N/Réf. : AND20006\_711\_PUN  
Gest. : MB/ED  
V/Réf. : 2003-0017/80/2023-228 PR  
Corr DPC: Eric Demelene  
NOVA : 01/PFU/1901131  
Corr DU: Antoine Struelens  
Lejeune Lindsay

**ANDERLECHT. Rue des Vétérinaires, 45-49 (arch. J.-B. Seroen) – Ancienne école des vétérinaires de Cureghem (=Façades et toitures des bâtiments classés comme monument, parc classé comme site / Inventaire)**  
**PERMIS UNIQUE : Construire et exploiter un parc de stationnement de plus de 50 véhicules en dehors de la voie publique ainsi que l'aménagement d'une propriété plantée de plus de 5000m<sup>2</sup> au parc de l'ancienne école**  
**Demande de BUP – DPC / BUP – DU du : 26/06/2023**

**Avis conforme de la CRMS**

Projet analysé par la CRMS lors de sa séance du 28/03/2018.  
Archives CRMS

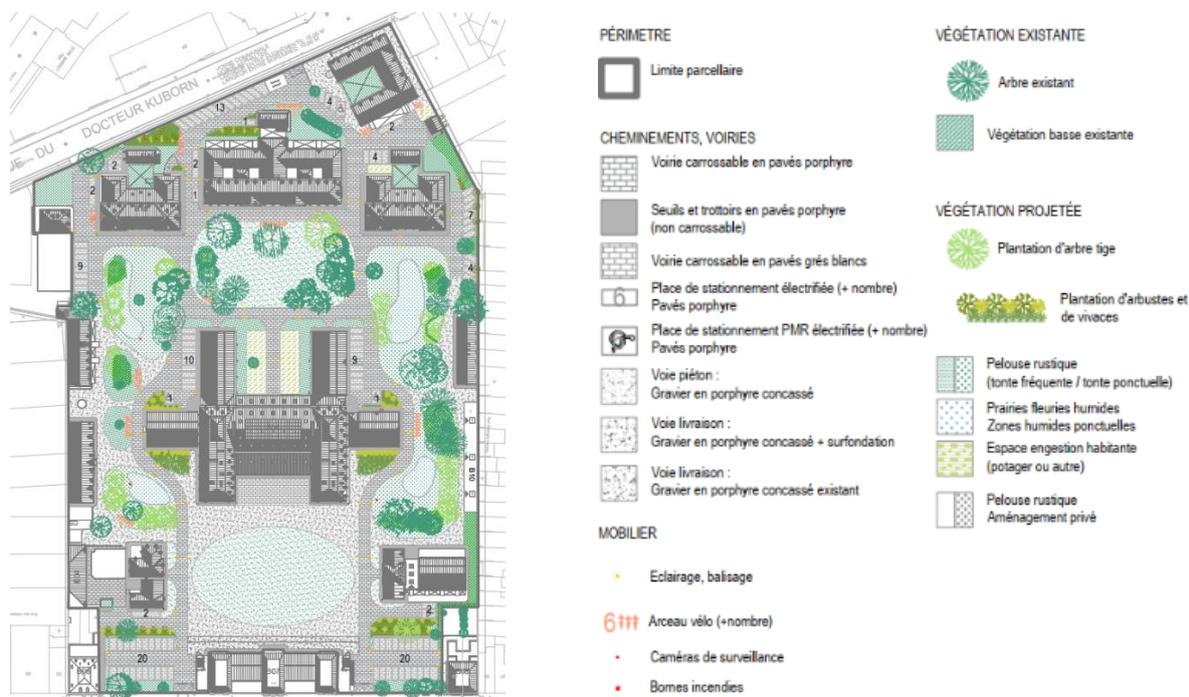
De manière générale, la CRMS estime que le projet a évolué dans la bonne direction tenant compte des remarques formulées par la CRMS dans ses avis précédents, particulièrement pour ce qui concerne la restitution des 4 entrées, la restauration des trottoirs, les réponses à la problématique du stationnement, et l'intégration et la valorisation des espaces verts du parc. La CRMS rend donc un avis favorable sur le projet. Elle formule cependant plusieurs conditions pour que le projet respect davantage la valeur patrimoniale du site classé :

Extrait de la liste des plantations fournie avec la note explicative

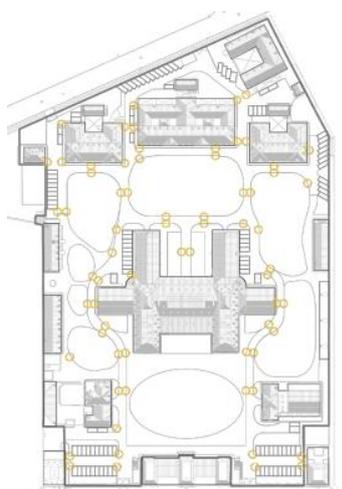
Espaces verts et patrimoine végétal : Afin de déterminer la stratégie de replantation des grands arbres, **la CRMS souhaite que l'étude sanitaire sur l'ensemble des arbres existants soit actualisée**. La strate arbustive contribuera à l'intégration des interventions en minimisant la vue sur les voitures stationnées, et ce sans perturber les vues depuis l'intérieur du site. Concernant la plantation d'arbustes et de vivaces, **la CRMS demande de ne pas utiliser de graminées (ou peu), peu adapté au contexte paysager, et de limiter le nombre d'essences différentes afin d'en simplifier la gestion. Elle demande aussi de ne pas planter dans les noues, car le développement naturel après un engazonnement simple est plus approprié**.

- *actualiser l'étude sanitaire de l'ensemble des arbres existants avant de déterminer la stratégie de replantation ;*
- *ne pas utiliser de graminées pour les plantations et limiter le nombre d'essences différentes afin de simplifier la gestion ;*

- *ne pas planter dans les noues ;*
- *revoir l'éclairage pour un système en direction du sol, et non depuis celui-ci, harmonieusement intégré à la composition paysagère ;*

Détail pour la fixation des grilles

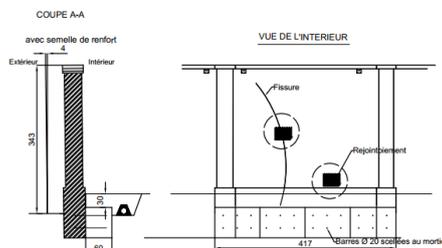
Restauration des grilles, portails, murs d'enceinte en briques et pilastres en pierre bleue : La restauration de ces éléments est positive et à encourager. **Cependant, les documents fournis sont peu étayés et**

détaillés. La CRMS ne peut donc se prononcer et accepter la proposition actuelle. Elle demande qu'un dossier de restauration adéquat avec les documents requis dans ce cadre soit élaboré.

- *élaborer un dossier de restauration pour les restaurations des murs, grilles et de la cheminée avec une instruction ad hoc ;*

Orthophotoplan de 1930/1935 ©bruciel.brussels

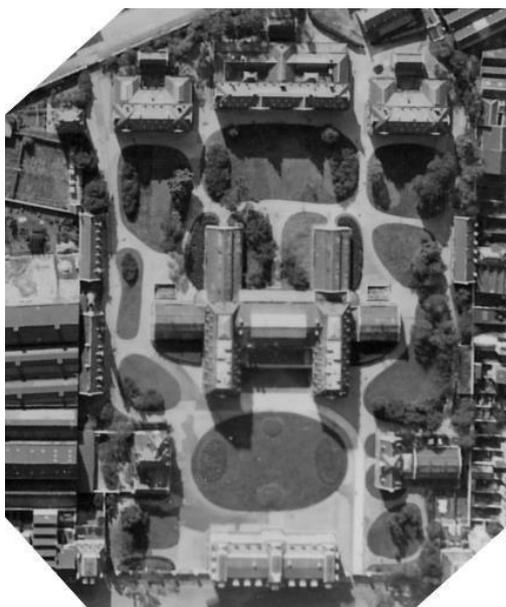
Concernant la forme et les tracés des nouveaux aménagements du site : La CRMS juge la composition trop « rigide » (type dessin à l'ordinateur) et **demande d'adapter les formes et contours des aménagements pour renouer davantage avec les formes de la composition d'origine, plus fluides et de plus grande qualité paysagère** : pelouses, espaces plantés, cheminements, ... Elle demande, pour ce faire, de **se baser sur l'orthophotoplan de 1930/1935** (disponible sur Brugis), le plan ancien connu (et d'une résolution suffisante pour rencontrer la demande) et qui peut constituer la **période de référence**.

- *retravailler de manière beaucoup plus fine, fluide et respectueuse de la situation ancienne, les formes du site en se référant à l'orthophotoplan de 1930/1935 ;*
